**DODATEK Č. 1  
KE SMLOUVĚ O DÍLO****Mendelova univerzita v Brně**

uzavřeli dle zákona č. 513/1991 Sb., Obchodní zákoník, ve znění pozdějších předpisů,  
dodatek smlouvy o dílo „Revitalizace objektu Z“ ze dne 7. 8. 2013 tohoto znění:

**ZMĚNOVÝCH LISTŮ č. 1 - 11**

# ŘEZ 1-1

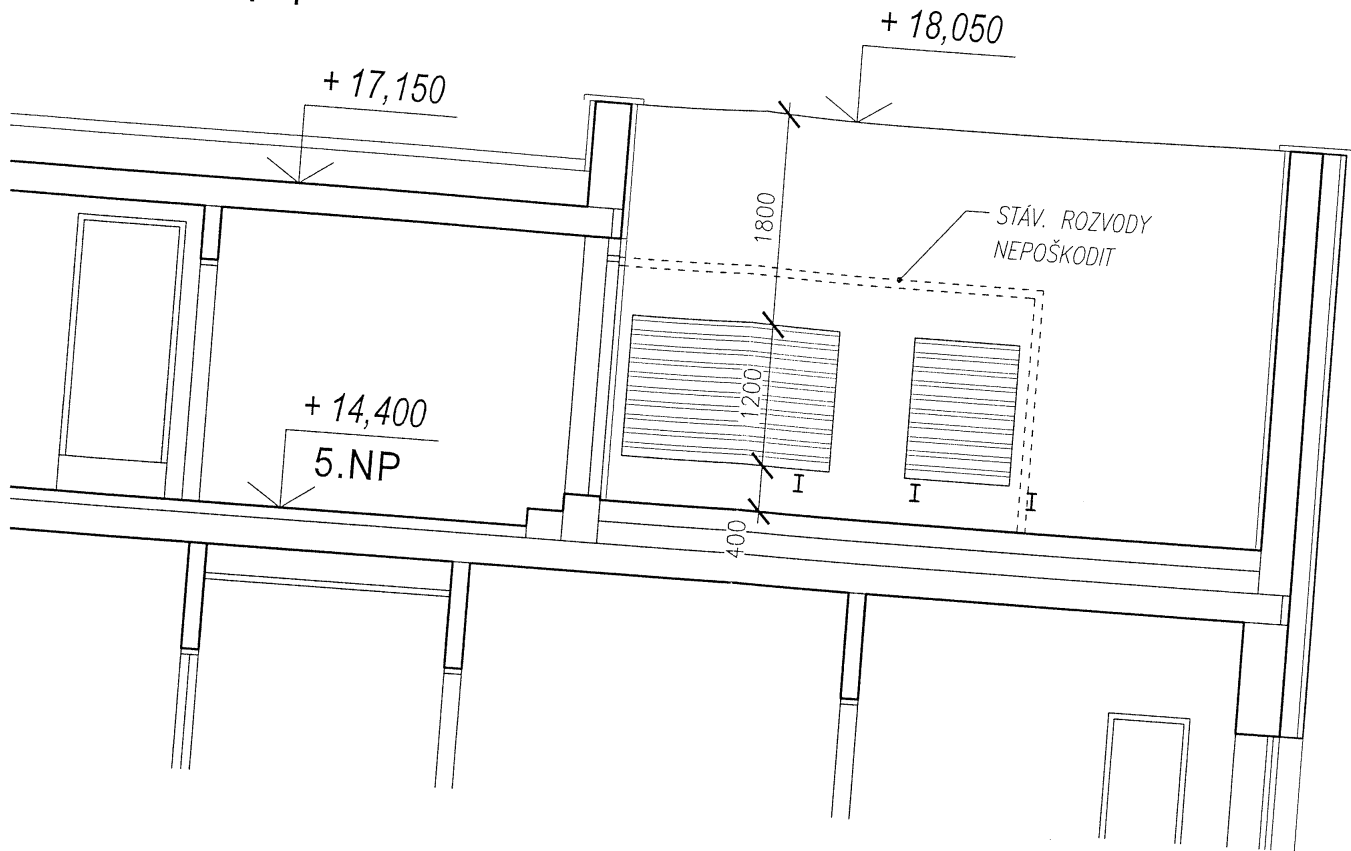
**POZN.1:**

NOVÉ VĚTRACÍ LAMELY BUDOU OSAZENY VE STEJNÉ VELIKOSTI JAKO STÁVAJÍCÍ LAMELY, PŘÍPADNĚ BUDOU PO KONZULTACI SE SPRÁVCEM CHLAZENÍ VZT LAMELY VELIKOSTNĚ A POLOHOVĚ UPRAVENY. POLOHA NOVÝCH OTVORŮ BUDE RESPEKTOVAT STÁVAJÍCÍ PRŮBĚH SÍTÍ NA VNITŘNÍM LÍCI STĚNY, - NUTNO ZACHOVAT A CHRÁNIT PROTI POŠKOZENÍ POLOHU OTVORŮ KOORDINOVAT I S RASTREM NOSNÝCH PROFILŮ ZAVĚŠENÉ KERAMICKÉ FASÁDY.

**POZN.2:**

ZAŽDĚNÍ STÁVAJÍCÍCH OTVORŮ BUDE PROVEDENO Z CPP NA MVC - DO STÁVAJÍCÍHO ZDIVA NUTNO ZAVÁZAT NAPŘ. DO KAPES, NEBO POMOCÍ OCELOVÝCH TRNŮ. DOPLNĚNÍ KERAMICKÉHO OBKLADU FASÁDY.

-  ROZSAH VYBOURÁNÍ OTVORŮ PRO VĚTRACÍ LAMELY - PŘED VYBOURÁNÍM NUTNO PODCHYTIT NADPRAŽÍ A ZDIVO VYŘEZAT
-  ZAZDÍVKY STÁVAJÍCÍCH OTVORŮ Z CPP NA MVC
